Název veřejné zakázky	„NPK, a.s., Pardubická nemocnice - rekonstrukce stravovacího provozu“
Identifikační údaje zadavatele Název Sídlo IČ	Pardubický kraj Komenského nám. 125, Pardubice 70892822
Druh veřejné zakázky	Stavební práce
Forma zadávacího řízení	Otevřené řízení
Evidenční číslo veřejné zakázky	SpKrÚ 60989/2019
Limit veřejné zakázky	Nadlimitní řízení

### Vysvětlení zadávací dokumentace č. 5

1.NP

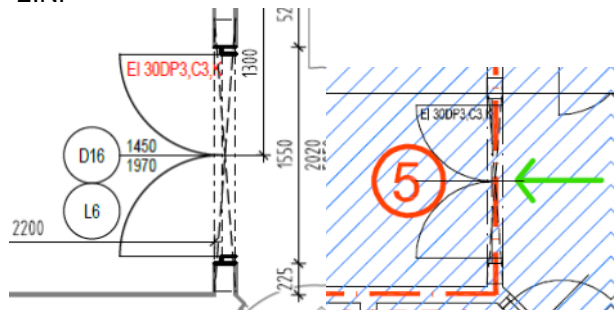
Našli jsme nesoulad v označení požární odolnosti dveří D16. Ve výkazu výměr a tabulkách výrobků je požadavek na EW 30DP3, C3, K, ale dle půdorysů ASŘ a dle PBR je požadavek na EI 30DP3, C3, K. Co platí?

### **Odpověď 1):**

Platí požadavek na EI 30DP3, C3, K, dle PBŘ. Na základě upřesnění byla upravena i tabulka výrobků a výkresy D.1.1.11 a D.1.1.14., jež jsou přílohou tohoto „Vysvětlení“. Stejně tak byl upraven i výkaz výměr.
